**ПЛИТЫ МОДЕЛЬНЫЕ ЧУГУННЫЕ ДЛЯ ОПОК РАЗМЕРАМИ В СВЕТУ
 1200×1000 мм НА ФОРМОВОЧНЫЕ ЛИТЕЙНЫЕ МАШИНЫ
 БЕЗ ПОВОРОТА ПОЛУФОРМЫ БЕЗ ДОПРЕССОВКИ**

**ГОСТ
 20087—74**

Изменение № 1 ГОСТ 20087-74 Плиты модельные чугунные для окон разме-
рами в свету 1200×1000 мм на формовочные литьевые машины без поворота по-
лупформы без допрессовки. Конструкция и размеры

Черт. I

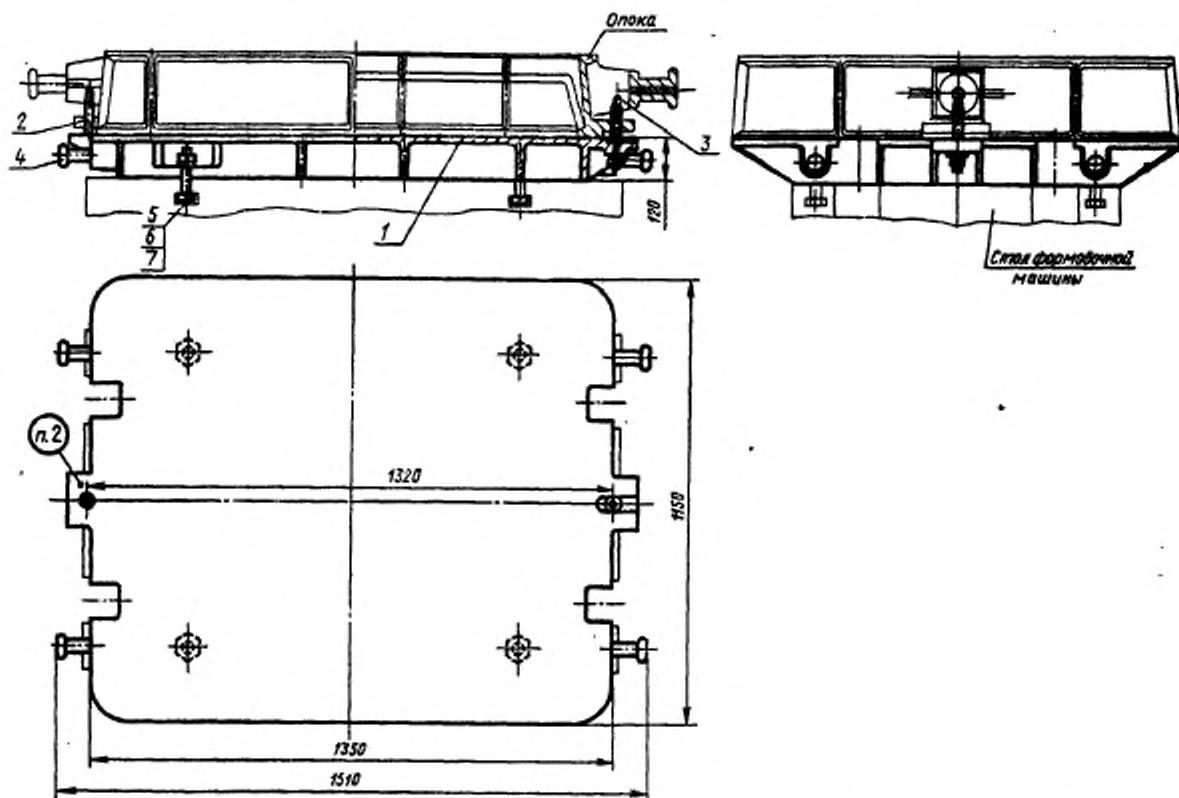
Пункт 1. Чертеж 1. Подрисуночная подпись. Заменить обозначение болта
(поз. 5): M16×70.66.05 по ГОСТ 7808-70 на 7002-2545 по ГОСТ 13152-
—67.

Пункты 1, 3. Чертежи 1, 2. Заменить слова: «Теоретическая масса» на «Масса, не более».

Черт. 2

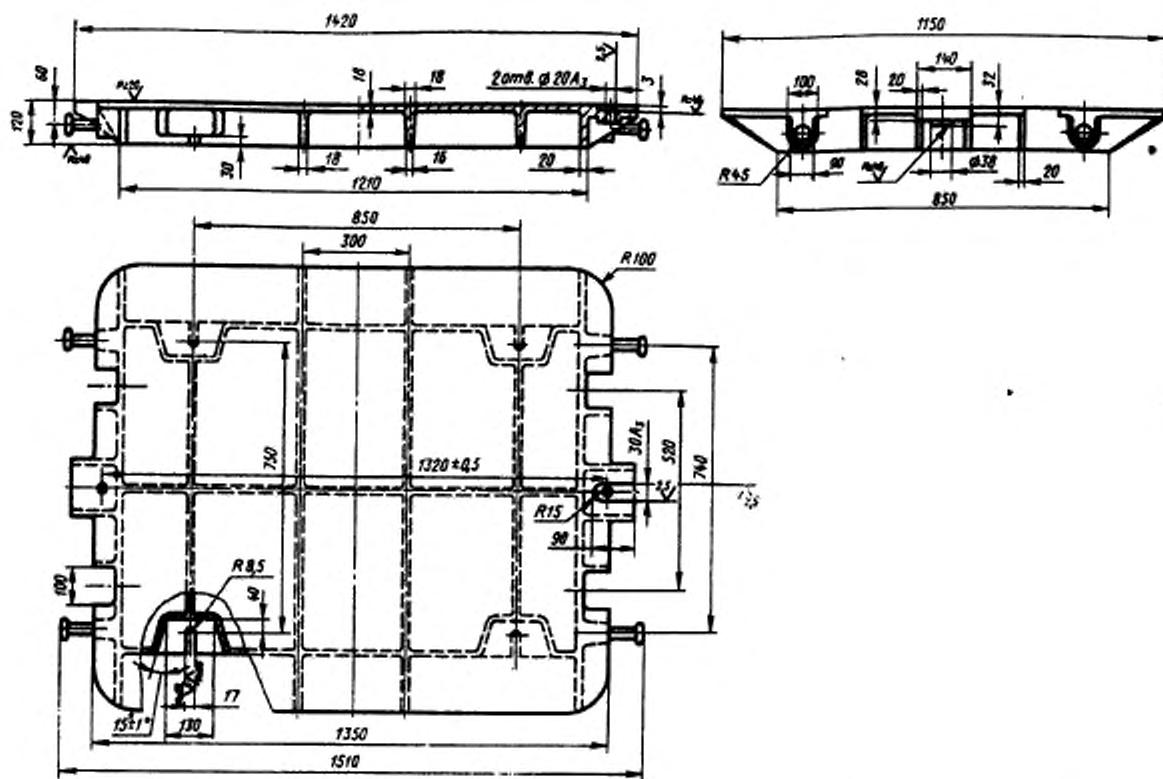
Пункт 3. Чертеж 2. Заменить обозначение: A_3 на Н8.
